電源開発株式会社
大間原子力発電所

基準地震動

平成16年8月
原子力発電安全審査課

図-6 活断層分布と過去の地震の震央分布
 [活断層分布は図-4による。
 過去の地震の震央分布は図-1による。]

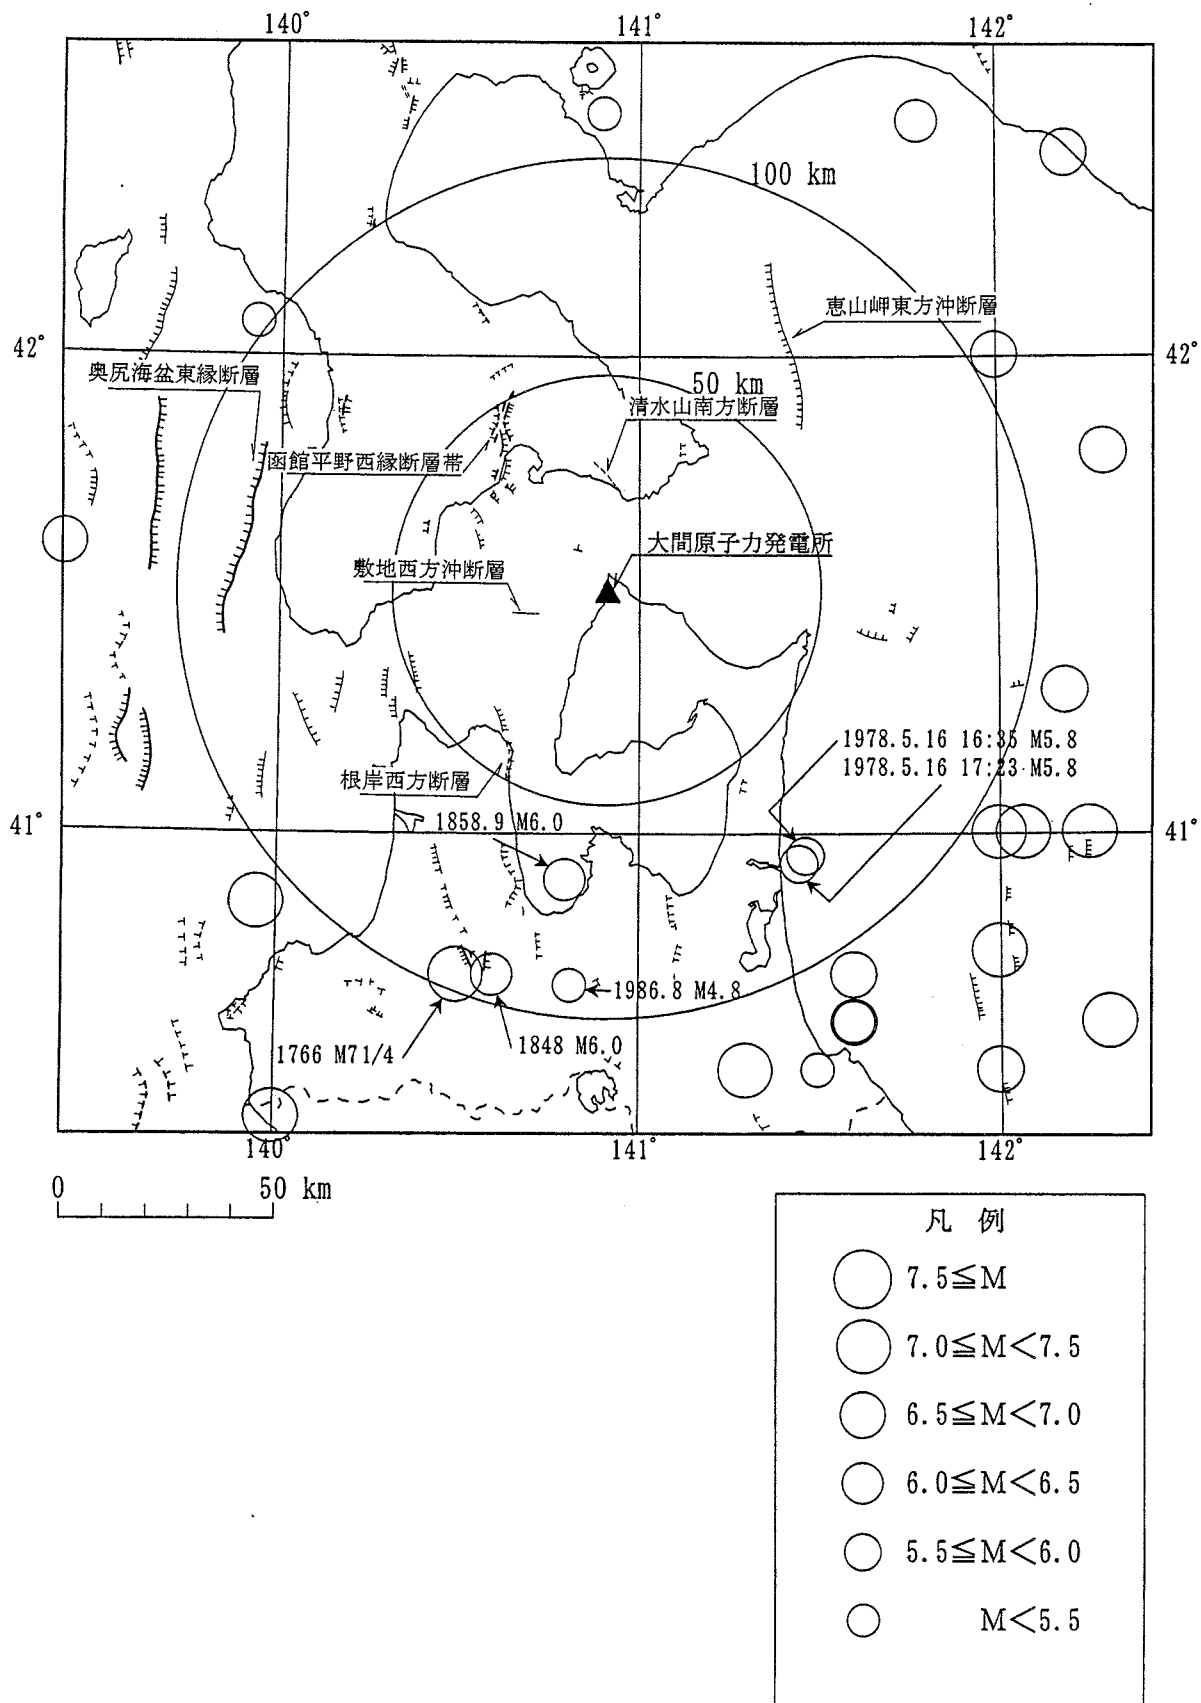
この断層と過去の地震及び微小地震との関連は、図-6及び図-7に示すとおりみられないとしている。

図-10 基準地震動 S_1 並びに S_1 対象地震及び
1993年釧路沖地震の観測記録の応答スペクトル

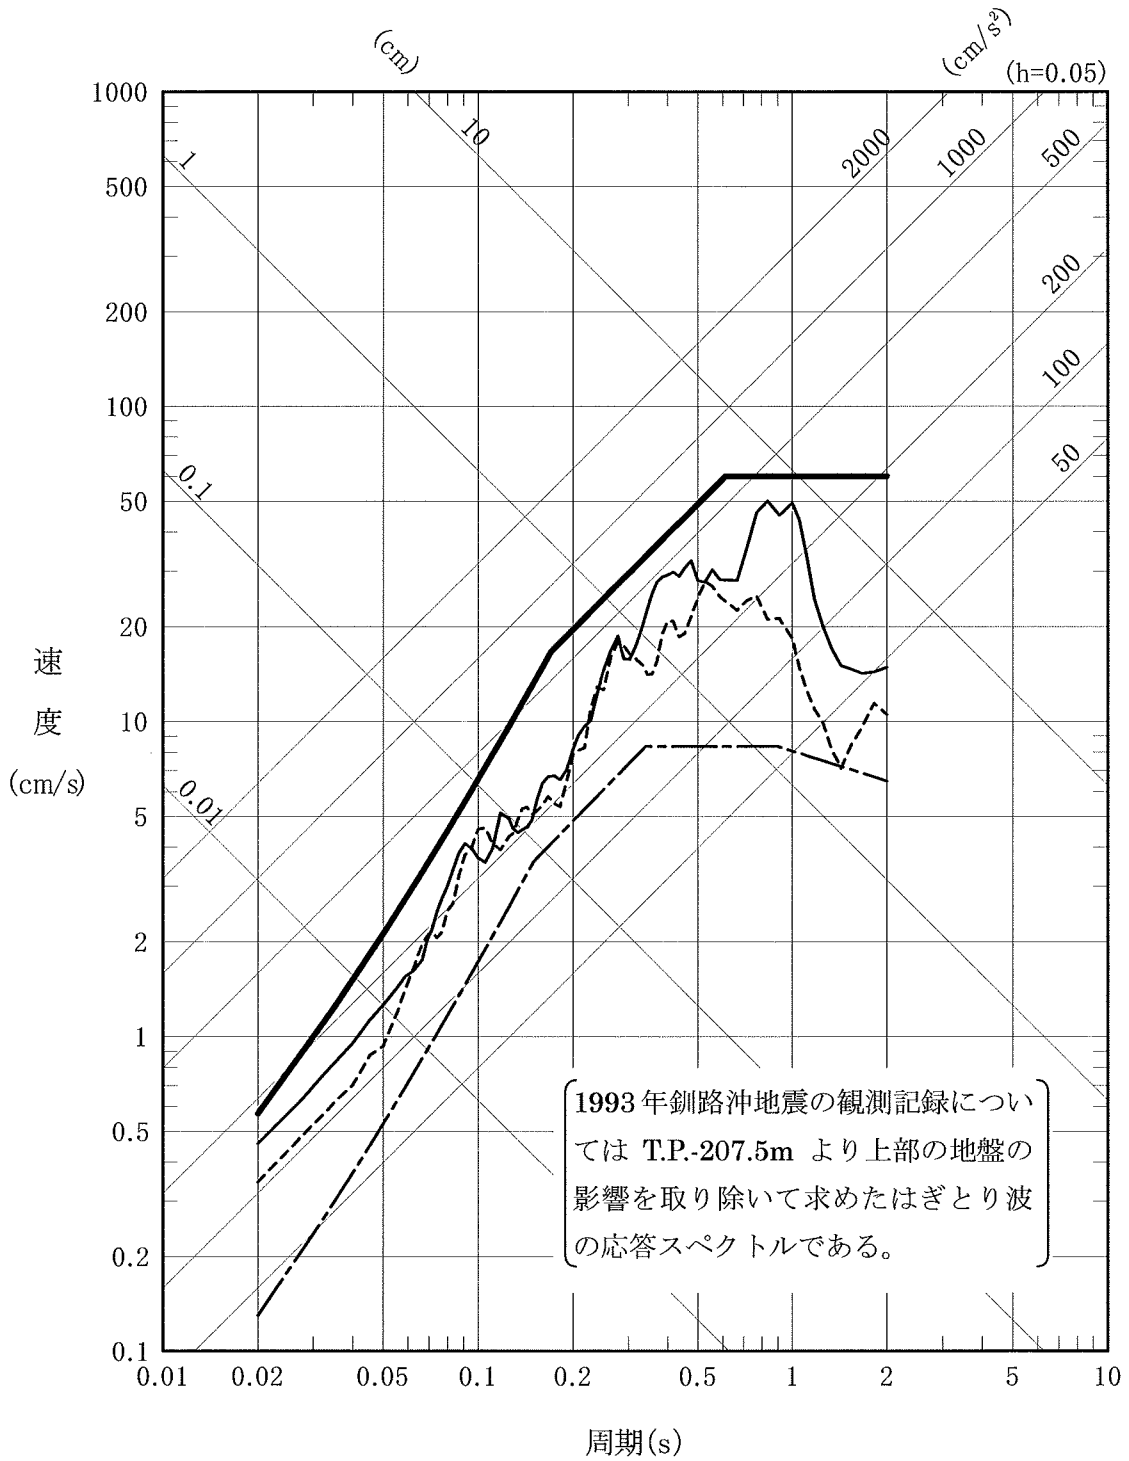
基準地震動 S_1 及び S_2 の応答スペクトルは、図-10及び図-11に示すように「2.2 地震動特性」において求めた応答スペクトルの全てを包絡する設計用応答スペクトル S_1-D 及び S_2-D を採用しており、その値を表-3に示す。

さらに、設計用応答スペクトル S_1-D は、敷地内地震観測に示した観測点の地震観測記録から得られるフーリエ振幅スペクトル比に対する同定解析に基づき設定したS波速度、減衰定数等の地盤定数を用いて求めた1993年釧路沖地震の最も深い観測点における観測記録のはぎとり波の応答スペクトルを包絡している。

図-11 基準地震動 S_2 及び S_2 対象地震の応答スペクトル

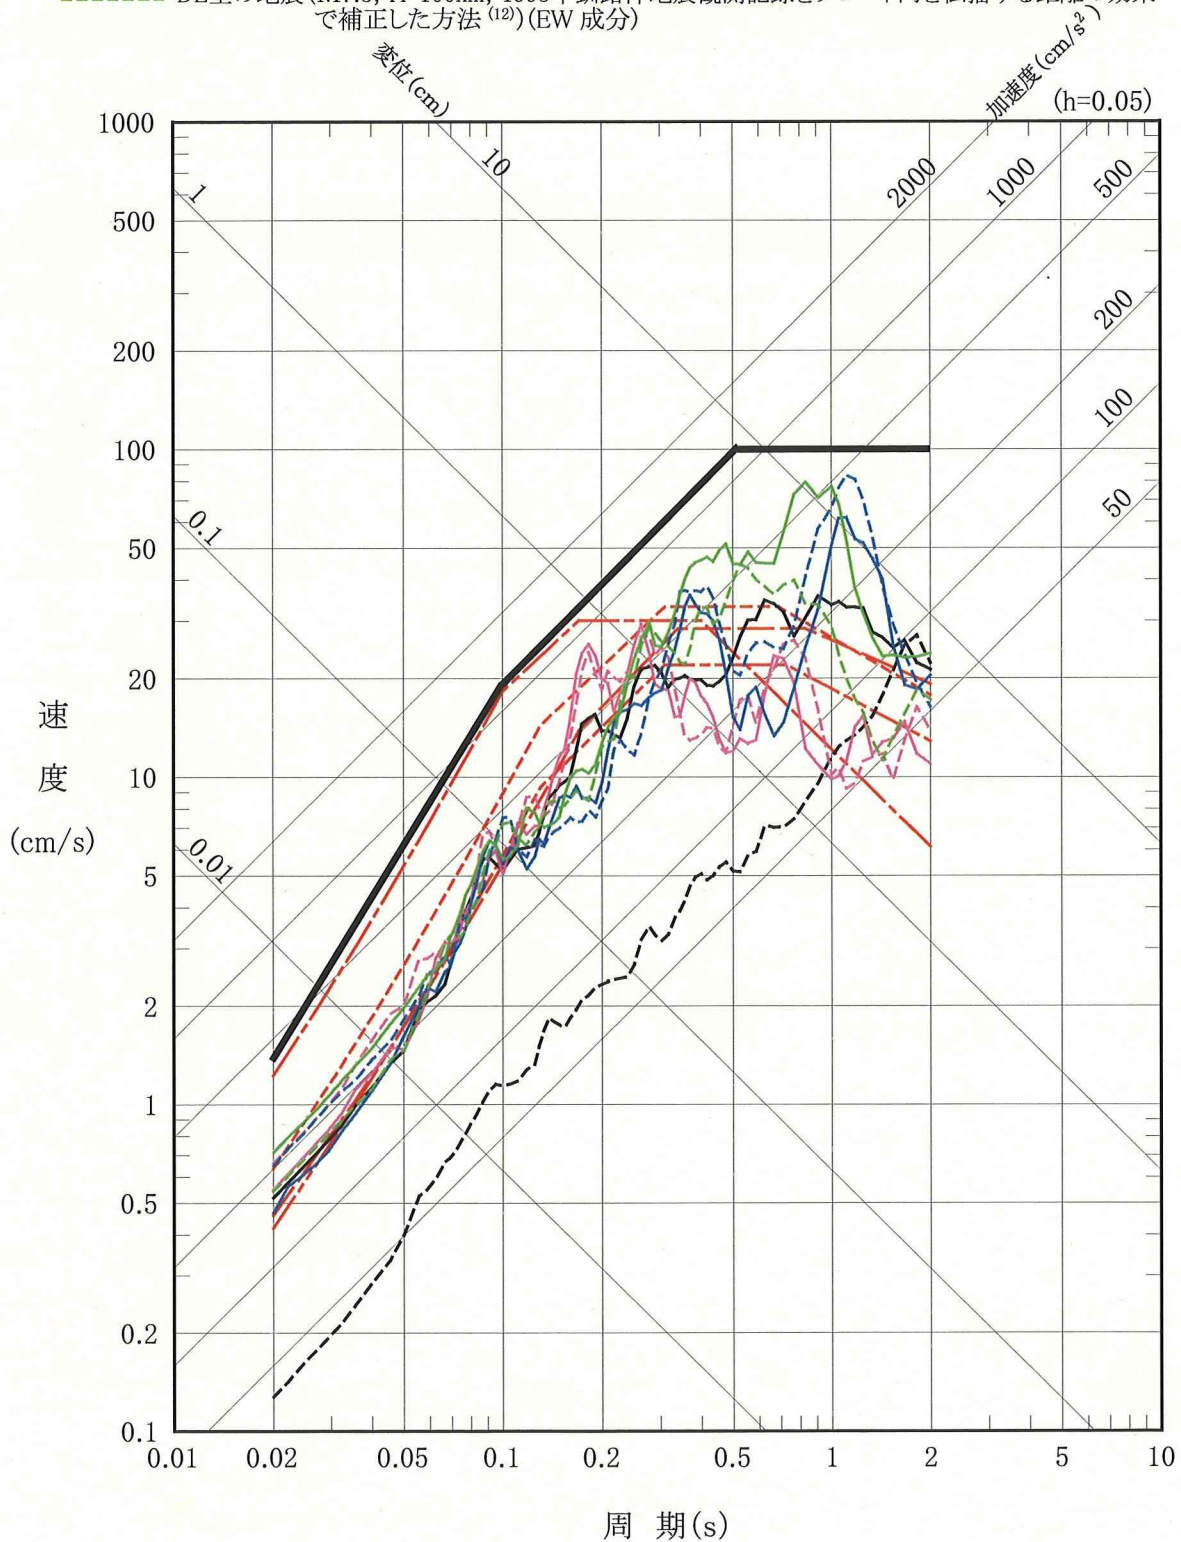
また、設計用応答スペクトル S_2-D は、「2.3 地震観測」において想定したDC型の地震及びDE型の地震について、高橋・他(1998)⁽¹⁵⁾による距離減衰式に基づき算定した敷地における応答スペクトルを包絡している。さらに、DE型の地震については Takemura and Ikeura(1988)⁽¹⁶⁾による波形合成法、及び1993年釧路沖地震観測記録をプレート内を伝播する距離の効果⁽¹¹⁾⁽¹²⁾で補正した方法により求めた敷地における応答スペクトルを包絡している。

図-15 地震別応答スペクトル

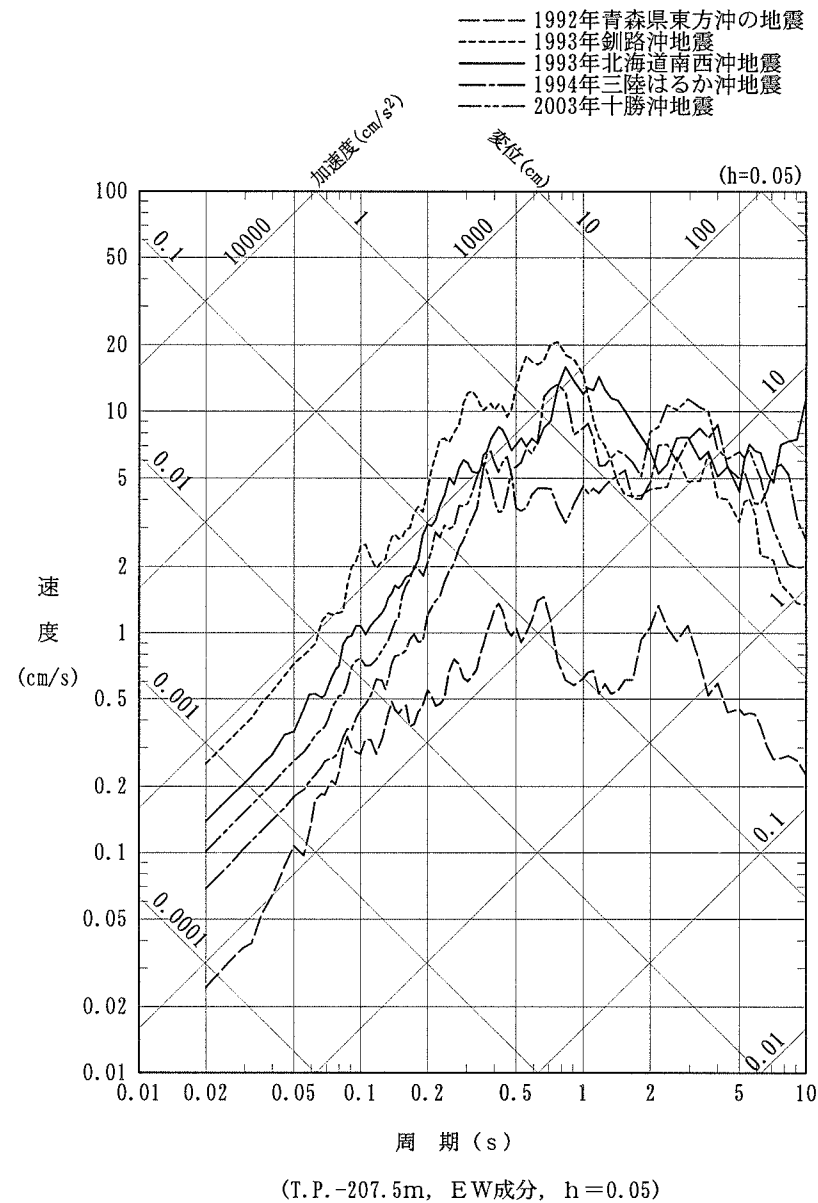
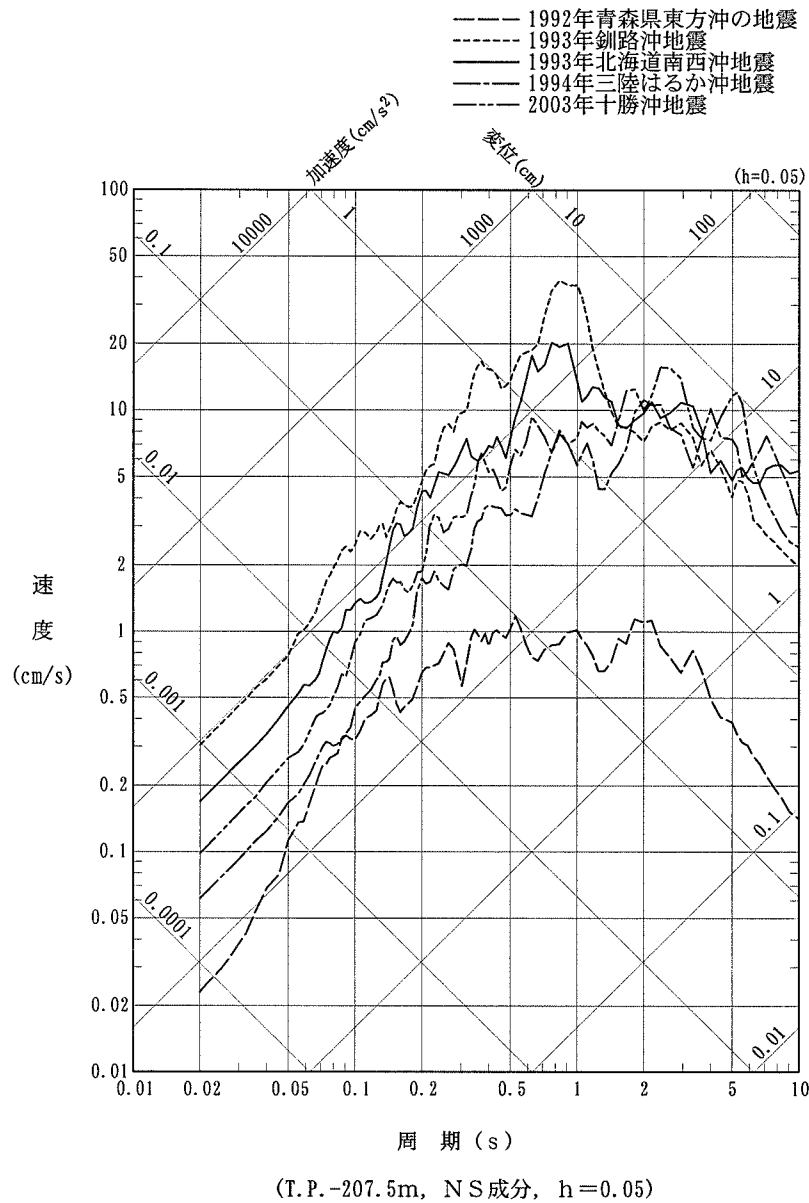
図-15は、岩盤内の記録の応答スペクトルを示したものである。この図によると、震央が比較的遠い1993年釧路沖地震、1993年北海道南西沖地震、1994年三陸はるか沖地震及び2003年十勝沖地震は、震央が比較的近い1992年青森県東方沖の地震に比べて相対的に長周期成分が優勢であるとしている。

図-16 深度別応答スペクトル(NS成分, 1993年釧路沖地震)

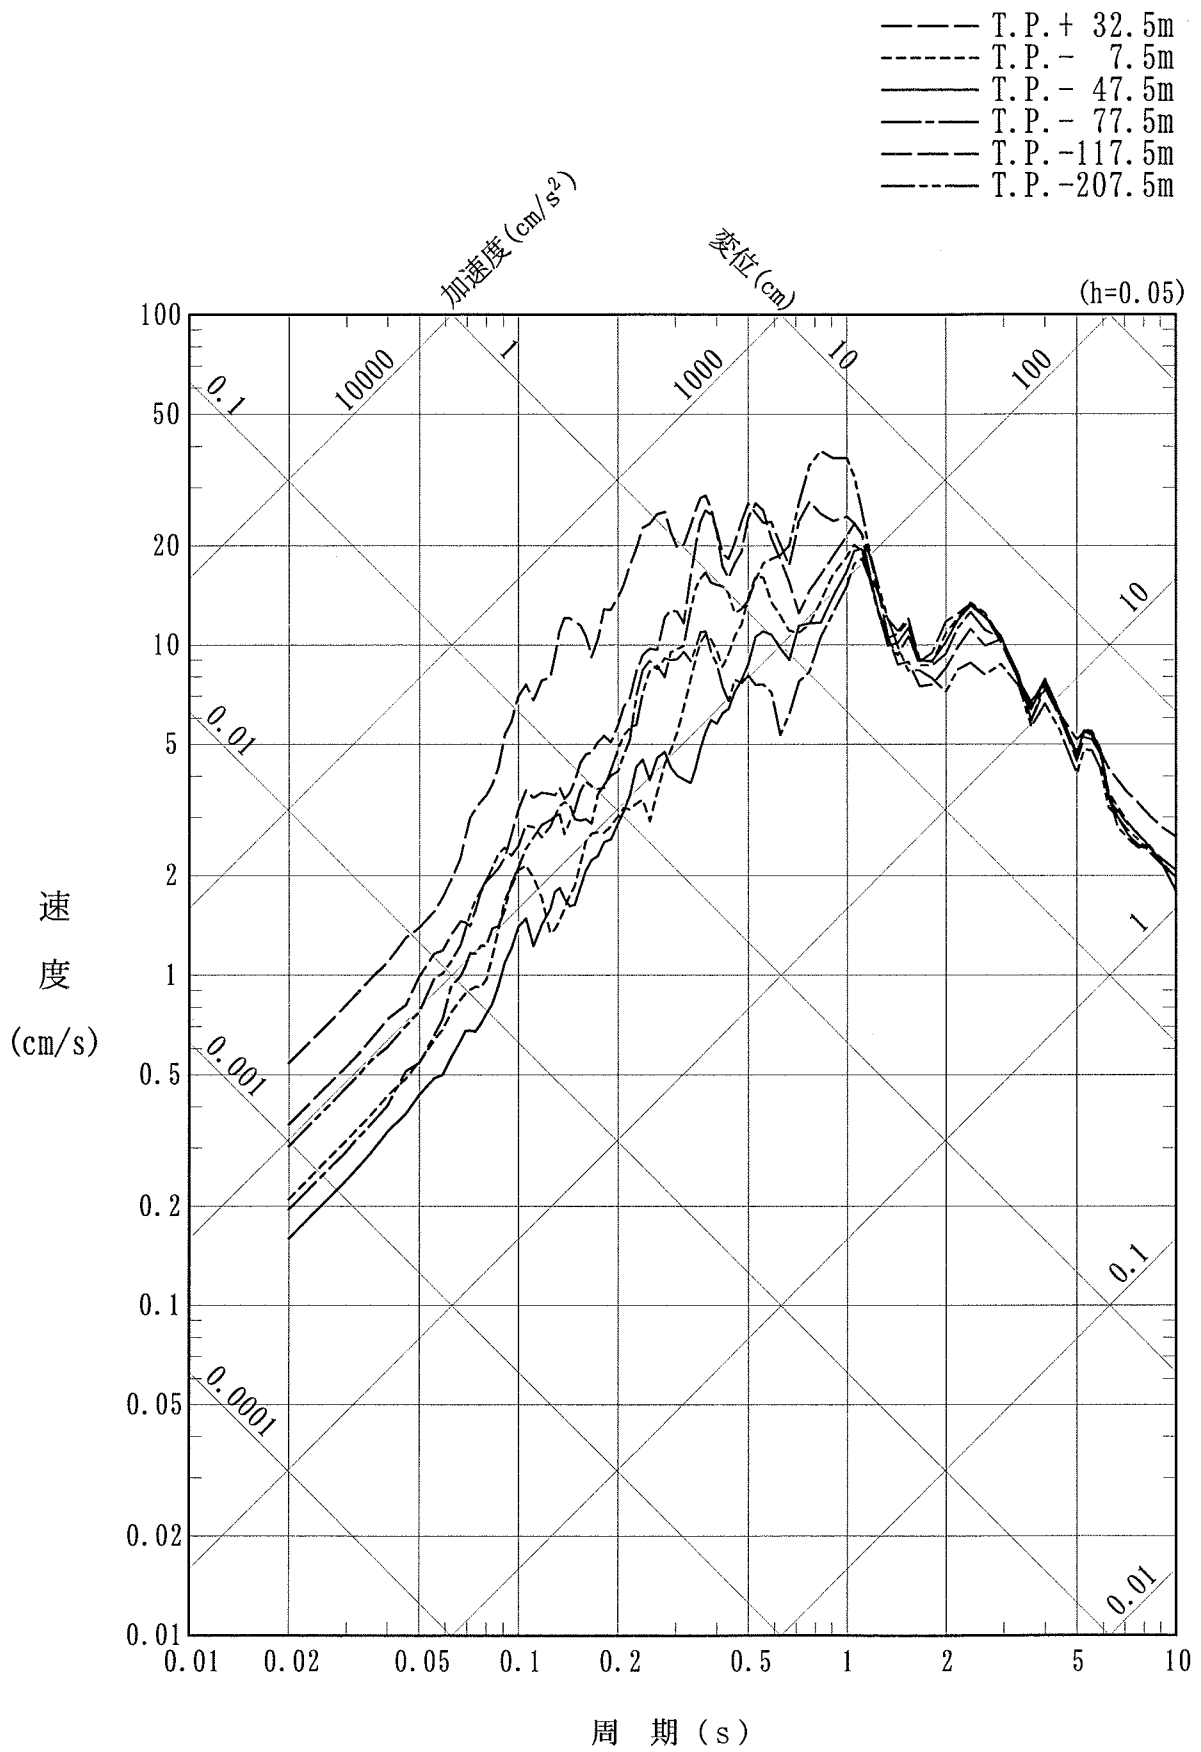
上記の地震のうち、1993年釧路沖地震について、地盤の各深さで得られた記録の応答スペクトルを図-16に示す。この図によると、地表では短周期成分が増幅される傾向にあるが、岩盤中ではあまり増幅がみられないとしている。また、この観測記録は周期0.8秒付近にピークが認められ、震央距離が遠いにもかかわらず短周期側において大きいという特徴を有しており、この特徴の要因としては短周期成分を強く発生した震源特性⁽¹⁰⁾の影響、地震波減衰が生じにくい伝播特性⁽¹¹⁾⁽¹²⁾の影響及び

周期0.8秒付近の地盤振動モードの検討等から地盤の振動特性の影響がそれぞれ考えられるとしている。
